**Forum mondial de l'harmonisation
des Règlements concernant les véhicules****164^e session**

**Accord de 1958 – Examen de projets d'amendements
à des Règlements existants, proposés par le GRSG****Proposition de série 03 d'amendements au Règlement n° 34
(Prévention des risques d'incendie)****Communication du Groupe de travail des dispositions générales
de sécurité***

Le texte reproduit ci-après a été adopté par le Groupe de travail des dispositions générales de sécurité à sa 106^e session (ECE/TRANS/WP.29/GRSG/85, par. 15). Il est fondé sur le document ECE/TRANS/WP.29/GRSG/2014/16 tel que reproduit dans l'annexe III du rapport. Il est soumis au Forum mondial de l'harmonisation des Règlements concernant les véhicules (WP.29) et au Comité d'administration (AC.1) pour examen.

«Modèle B

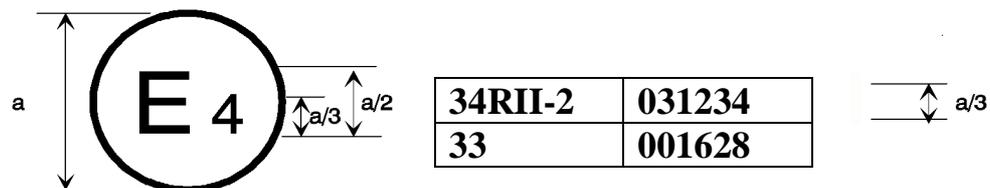
Annexe 2, Modèle B, modifier comme suit:

La marque d'homologation ci-dessus, apposée sur un véhicule, indique que le type de ce véhicule a été homologué aux Pays-Bas (E 4) en vertu des Règlements n^{os} 34, parties I ou IV et II-1, et 33*. Les numéros d'homologation indiquent que, à la date où les homologations correspondantes ont été délivrées, le Règlement n^o 34 incluait la série 03 d'amendements et le Règlement n^o 33 se trouvait toujours sous sa forme d'origine.

La marque d'homologation ci-dessus, apposée sur un véhicule, indique que le type de véhicule concerné a été homologué aux Pays-Bas (E 4) en vertu des Règlements n^{os} 34, parties I ou IV et II-2, et 33*. Les numéros d'homologation indiquent que, à la date où les homologations correspondantes ont été délivrées, le Règlement n^o 34 incluait la série 03 d'amendements et le Règlement n^o 33 se trouvait toujours sous sa forme d'origine.».
